STEIERMÄRKISCHER LANDTAG  
LANDESRECHNUNGSHOF

GZ.: LRH 24 W 2 - 1986/ 21

BERICHT

betreffend die stichprobenweise Prüfung  
von Bauvorhaben der Gemeinnützigen  
Gesellschaft m.b.H. "Wohnbauhilfe"  
8010 Graz, Hasnerplatz 10.

### I. ERDARBEITEN

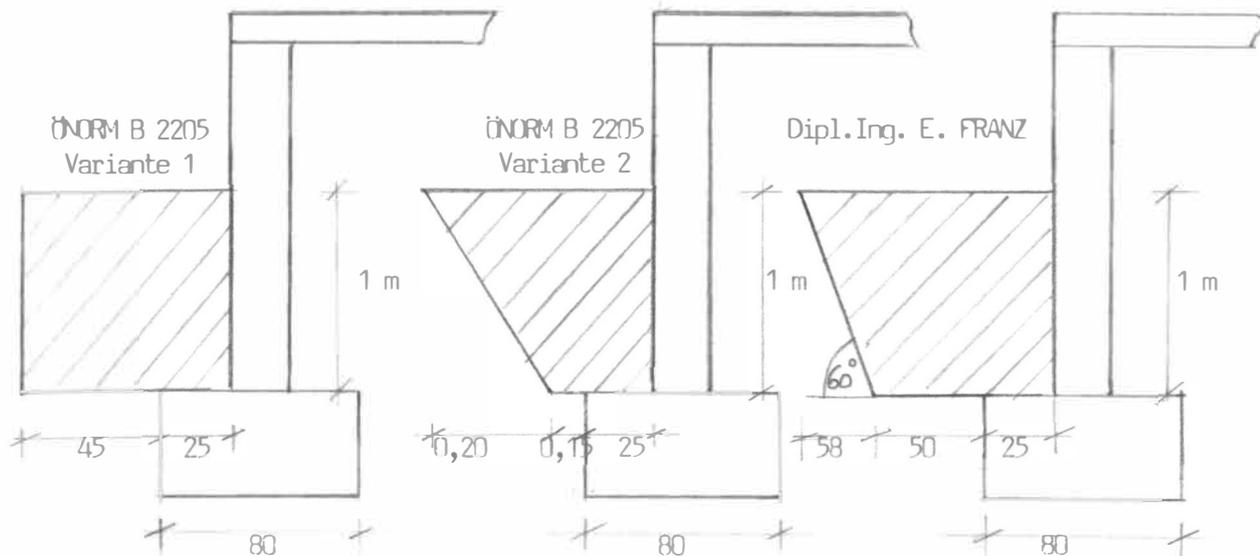
Ein Vergleich der ausgeschriebenen und abgerechneten Massen ergab große Differenzen. Als Beispiele werden angeführt:

Leistungsposition	Anbotmasse	Abrechnungsmasse	Differenz
Pos.1.01 Mauerabhub 20 cm	7.180 m <sup>3</sup>	8.716,34 m <sup>3</sup>	+ 21 %
Pos.1.05 Rohrgrabenabhub			
a) bis 2,00 m Tiefe	1.605 m <sup>3</sup>	2.570,78 m <sup>3</sup>	+ 60 %
b) 2,00 m bis 5,00 m Tiefe	42 m <sup>3</sup>	698,55 m <sup>3</sup>	+ 1.563 %
Pos.1.07 Verfuhr	10.550 m <sup>3</sup>	15.711,06 m <sup>3</sup>	+ 49 %
Pos.1.10 Ausschüttung mit Lieferung des Materials	1.700 m <sup>3</sup>	2.193,42 m <sup>3</sup>	+ 29 %

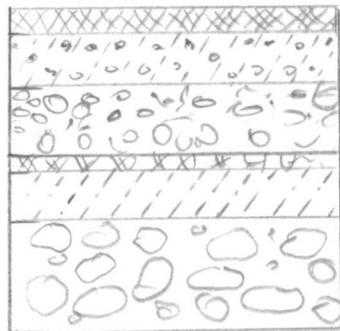
Obwohl im gesamten Bereich der Außenanlagen (Grünanlagen) Aufschüttungen zwischen 30 cm bis 120 cm plus 15 cm Humus verrechnet wurden, verrechnete die Baufirma bei den an die Grünflächen angrenzenden asphaltierten Außenanlagen einen Aushub von 40 cm, ein Unterbauplanum von 20 cm, eine Frostschutzschicht von 25 cm bis 30 cm und eine bituminöse Tragschicht von 12 cm Stärke.

Aus dieser Verrechnung ist ersichtlich, daß die Verkehrsflächen einen Aufbau von max. 62 cm aufweisen. Zieht man davon die 40 cm Aushub ab, so ergibt sich eine Höhe von 22 cm über dem ehemaligen Niveau.

Ein Vergleich mit den Anschüttungshöhen, die bei den Häusern verrechnet wurden, ergab beträchtliche Höhendifferenzen zwischen Grün- und Fahrbahnfläche. Eine Klärung der tatsächlichen Höhen wird daher dringend empfohlen.
